Obec Sedlec

K č. j.: MZP/2026/910/3769

NÁMITKY K DOKUMENTACI EIA

„D8 MÚK Zdiby – MÚK Kostelecká“

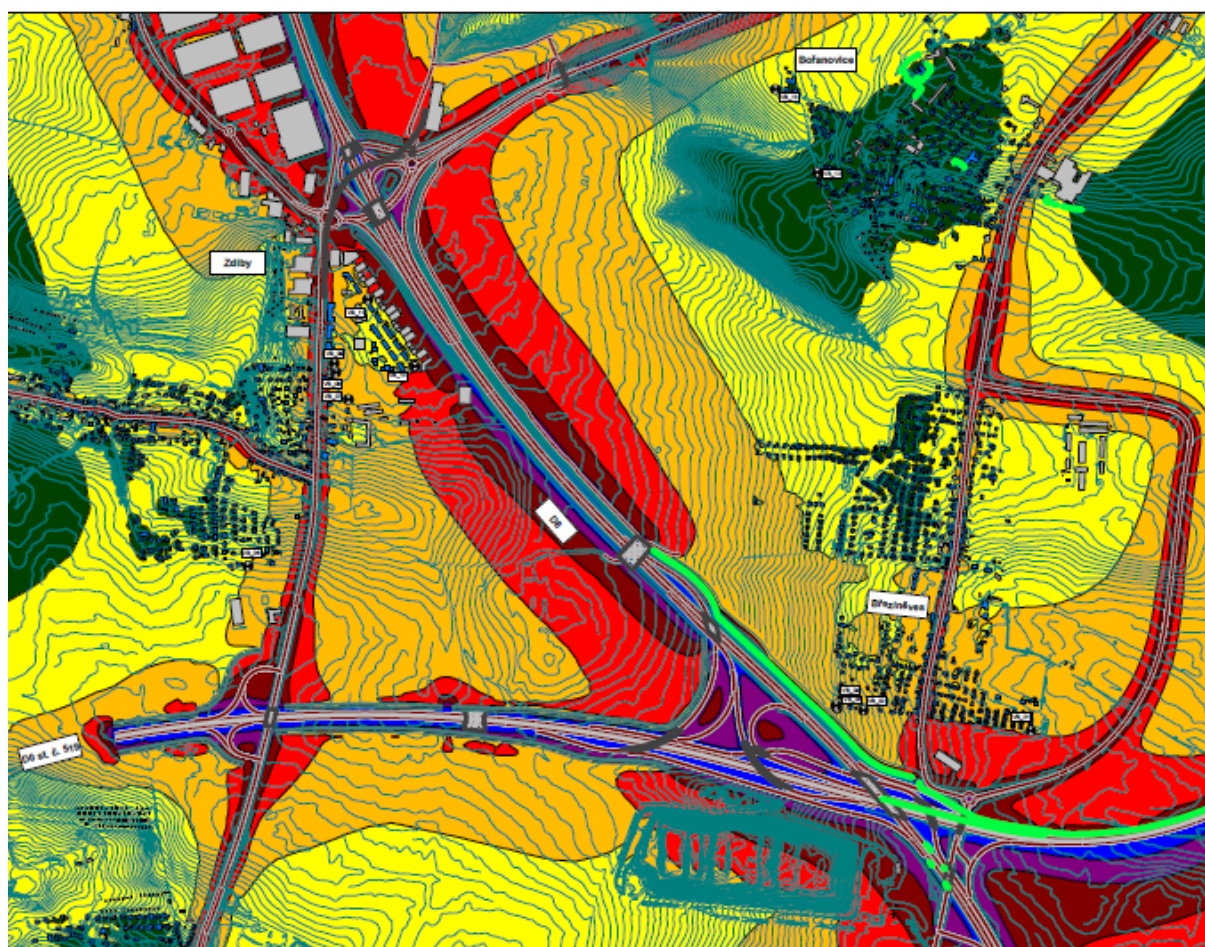
- (iii) posouzení na základě strategických hlukových map a akčních plánů dle směrnice 2002/49/ES a vyhlášky č. 315/2018 Sb.
- 6.4. Podle odborného posudku Revita Engineering PŘÍLOHA 1 – POSUDEK HLUK stojí hluková studie na podhodnocených DIP (viz výše), čímž je zatížena systémovou nepřesností a podhodnocuje reálnou hlukovou zátěž pro roky 2030 a 2050. Přesto i tak sama hluková studie dokládá rozsáhlé překračování limitů pro posuzovaný rok 2050, se Záměrem a D0, v noční době, jak dokazuje zobrazení rizikového nadlimitního území:

- 6.7. Podatel proto požaduje, aby tento závazek byl dodržen a protihlukové opatření byly nastaveny na limity před novelizací nařízení vlády č. 433/2022 Sb. S ohledem na to jsou navržené protihlukové opatření kolem MÚK Zdiby zcela nedostatečné.
- 6.8. Podatel žádá, aby:
- (i) protihluková opatření byla dimenzována minimálně na úroveň ochrany odpovídající limitům před novelizací nařízení vlády č. 433/2022 Sb.;
 - (ii) Dokumentace byla přepracována tak, aby obsahovala:
 - (iii) součtové hodnocení hluku ze všech relevantních zdrojů (D0, D8, I/9, II.–III. třída, VRT, letecký provoz),
 - (iv) posouzení kumulace s aktuálním letovým provozem a novou vzletovou dráhou,
 - (v) posouzení na základě strategických hlukových map a akčních plánů dle směrnice 2002/49/ES,
 - (vi) návrh účinných a kontrolovatelných protihlukových opatření s pravidelným monitoringem po zprovoznění záměru.

Obr. 29: Imisní příspěvky ve výpočtovém stavu 4 - průměrné denní koncentrace PM₁₀

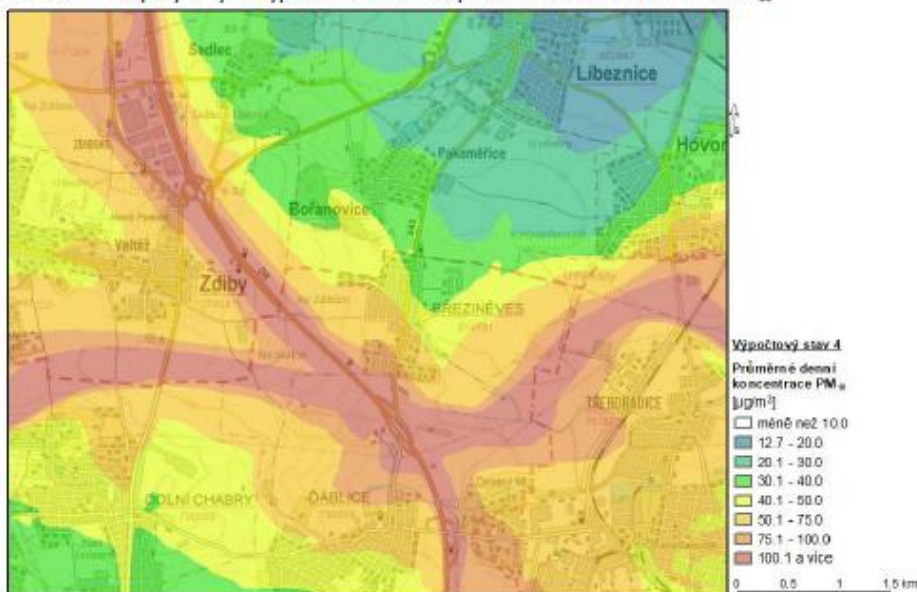
- 7.1. Rozptylová studie vychází z nedostatečných a zastaralých dat, která neodpovídají skutečnému měření v území. Přesto dokládá významné porušování limitů v roce 2050, např. pro karcinogenní PM₁₀ a PM_{2,5}:

- 7.7. **Podatel požaduje přepracování rozptylové studie na základě skutečných měření (včetně dat CleanAir D8) se zohledněním limitů PM10/PM2.5 platných nejpozději od roku 2030, komplexní kumulační posouzení se záměry D0 518–520, zkapacitněním D8 a I/9 a návrh konkrétních eliminačních a kompenzačních opatření s pravidelnou verifikací po zprovoznění záměru.**
